廃スラッジ回収施設の設置に係る
指摘事項リストに対するご回答（案）

2024年1月22日

東京電力ホールディングス株式会社

指摘事項リスト (1 / 3)

遠心分離機シュートの動作と閉じ込め対策

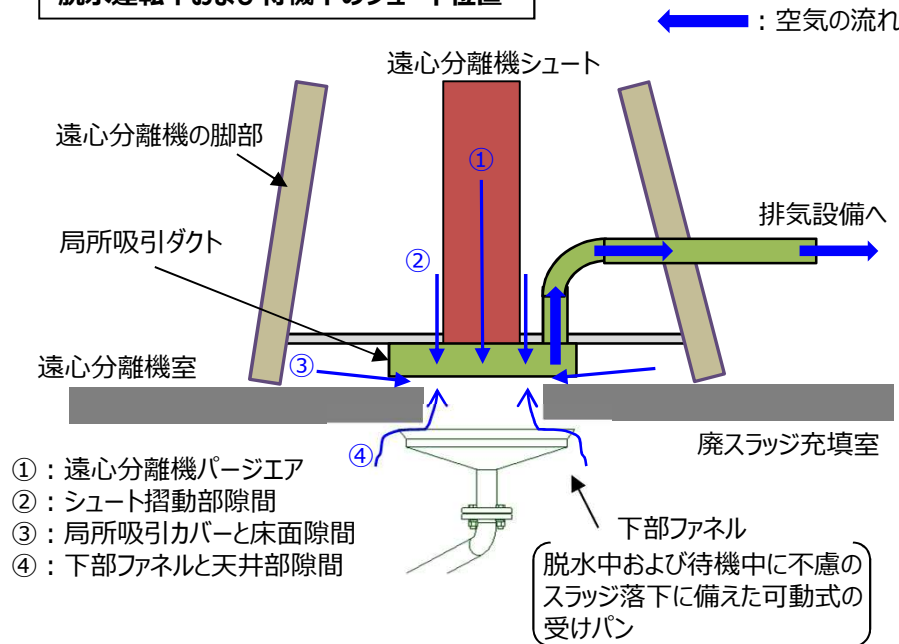
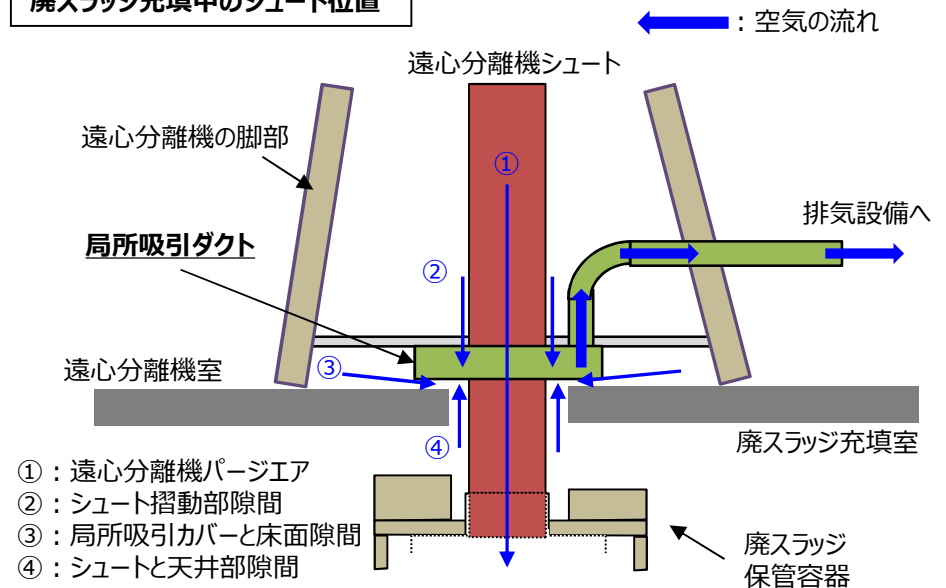
15	第08回 (2023.3.27)	(P.20 遠心分離機シュートの動作と閉じ込め対策) 遠心分離機シュート部の閉じ込め対策について、局所吸引ダクトを用いた排気は、設計上現実的に達成可能と言うことを定量的に示すこと	遠心分離機シュート部の閉じ込め対策として、局所吸引ダクトと廃スラッジ保管容器飛散防止カバーの排気量について提示する。
16	第08回 (2023.3.27)	(P.31 換気空調設備の耐震クラス設定に関する検討ケースの妥当性(1/2)) 換気空調系の耐震クラス設定に関する検討ケースの妥当性について、ケース①(最も厳しいケース)はインターロック等で送排風機を停止するというのであれば、インターロックに関連する計器、電源系もBクラスにしなければならない。もし、インターロックに期待しなくても50μSv/事象を十分に達成できるのであればその根拠を説明すること インターロック等は具体的な設備構成も含め説明すること	万が一の外電喪失時の換気空調設備の想定される挙動とインターロックの状況、換気空調設備の停止方法について提示する。
17	第08回 (2023.3.27)	(P.32 換気空調設備の耐震クラス設定に関する検討ケースの妥当性(2/2)) シュートを通して落とすときのダスト飛散と、遠心分離機に付着したスラッジを洗浄するときの瞬間的にダスト化し、飛散することはどちらが多いのか一概に言い切れないと思う。この点は相当な知見の収集や実験を行っていると思うので、実験データに基づき定量的に説明すること	設備運転中(脱水中や遠心分離機の洗浄中)に外電喪失した場合の設備とスラッジの挙動についてご提示する。
18	第11回 (2023.6.19)	前回技術会合(3月27日)より3か月経つので現在の検討状況を説明すること。 また、前回技術会合(3月27日)資料で6月補正申請と説明されているので、この進捗状況を説明すること。	2023.6.19 技術会合にて回答済み。

- 遠心分離機は運転状態によってシュートの位置が異なる。脱水運転中および待機中はシュートは格納されており、充填中はシュートが下降し保管容器に接続される。上下動作を行うため摺動部には隙間が必要であるが、シュートがどの位置にあっても局所吸引ダクトにより気流を形成する設計とする。
- なお、遠心分離機室、廃スラッジ充填室の空気はそれぞれダスト管理エリア、ダスト取扱エリアとして管理しており、局所吸引ダクト以外の箇所からも排気を行っている。

- ✓ 遠心分離機の脱水中および待機中はシュートは局所吸引ダクト内に格納されており、床面貫通部は下部ファネルにより閉止している。
- ✓ 局所吸引ダクトで①～④の空気を吸引することにより、ダストを含む空気が廃スラッジ充填室から遠心分離機室へと拡散することを防止する。

- ✓ 廃スラッジ充填時はシュートは下階の廃スラッジ保管容器に接続されており、局所吸引ダクトで①～④の空気を吸引することにより、ダストを含む空気が廃スラッジ充填室から遠心分離機室へと拡散することを防止する。

【参考】換気空調設備の耐震クラスについて

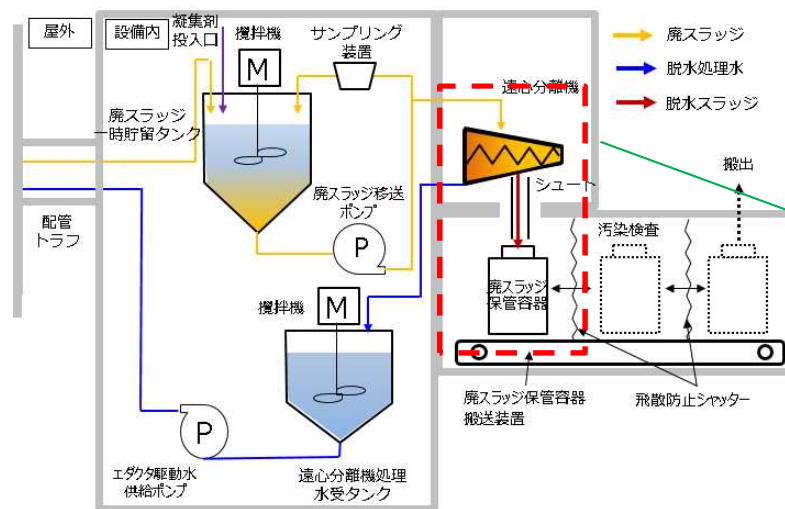
7	第07回 (2023.3.6)	(P.15 廃スラッジ回収設備の耐震クラス設定について) 「(ト) に定める液体放射性物質には該当しないと判断」という考えは規制庁と認識が異なる。固・液体状の二層を扱うことを鑑みると、漏えい物質が広がることはほぼ自明であるので、機動的対応で解消することはしっかりと説明をすること。	脱水前のスラッジを取扱うタンク内から全量が堰内へ漏えいした場合を仮定して、作業内容、被ばく線量について概略評価を行った結果を提示する。
8	第07回 (2023.3.6)	(P.24 換気空調設備の耐震クラスについて) 換気空調系の耐震クラス設定について、評価上厳しくなる条件が機能喪失パターンとして他にあってと思う。もう少し詳細に様々なパターンを検討し、一番代表性がある (最も厳しいシナリオ) ということの説明をすること。例えば、空調が制御不能になり換気空調系が回り続け、排出し続けるという事象も想定されるのではないかと。	2023.3.27 技術会合にて回答済み。
9	第07回 (2023.3.6)	(P.24 換気空調設備の耐震クラスについて) ダスト飛散について、脱水したスラッジを保管容器に保管するときに最も厳しいとされているが、設備のメンテナンスの際の方が飛散状況として厳しいのではないかとと思う。ダスト飛散についても、様々なパターンを検討し、最も厳しい事象を説明すること。	2023.3.27 技術会合にて回答済み。

- 耐震クラス判定フローに基づいて評価した結果、廃スラッジ回収設備の耐震クラスは「B」クラスと考
えているが、換気空調設備も同様に公衆被ばく影響評価を行い、耐震クラスを設定する。
- 換気空調設備停止時の公衆被ばく影響評価方法
 - 屋外設備は健全であるが、電源の計画外停止または換気空調系の故障により、送排風機の運転が
停止することを想定し、放出されるインベントリでの大気拡散による影響を評価する。
 - 送排風機の停止により、設備内の空気中放射性物質のうち、 $1/10^{*1}$ が屋外へ放出されることを想
定する。（設備内は無風状態のため、経時的に空気中へ移行する放射性物質は考慮しない。）

50 μ Sv以下となるため、耐震クラス分類は『Cクラス』となる。
